対策箇所説明図

対策内容

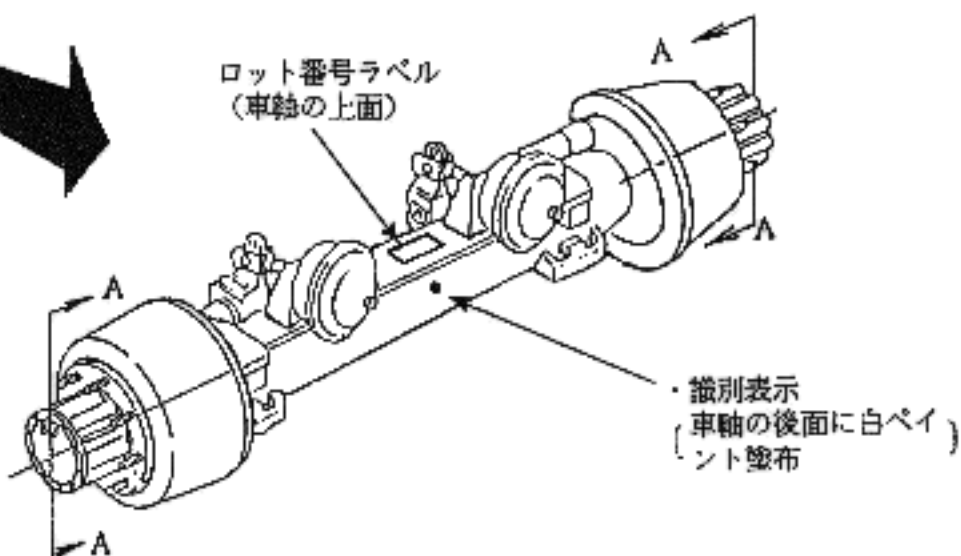
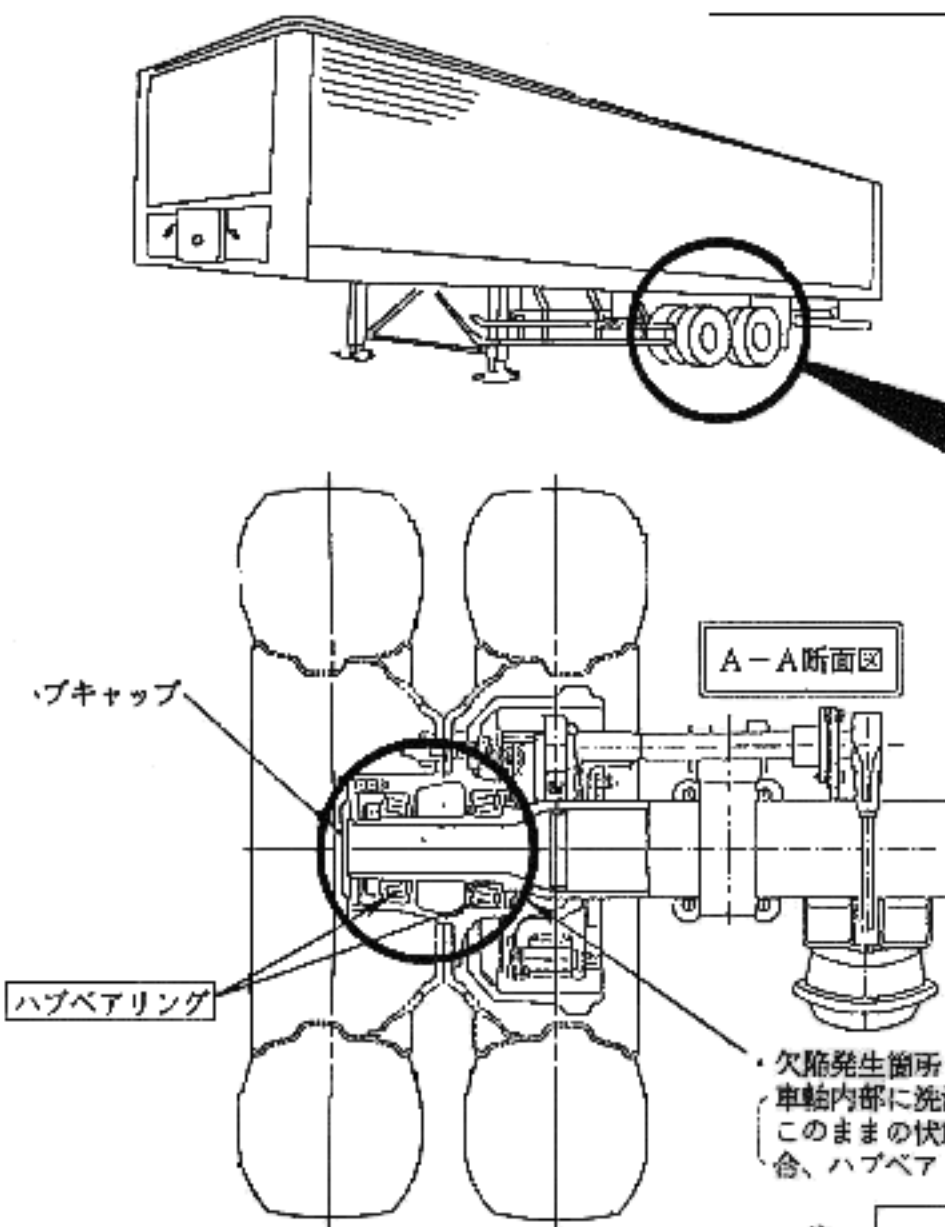
全車両、当該車軸の内部を点検し、ハブグリースが白濁している場合、または洗浄液が入っている場合は洗浄液を除去するとともに、ハブベアリング（回転軸受）およびハブグリースを新品と交換する。
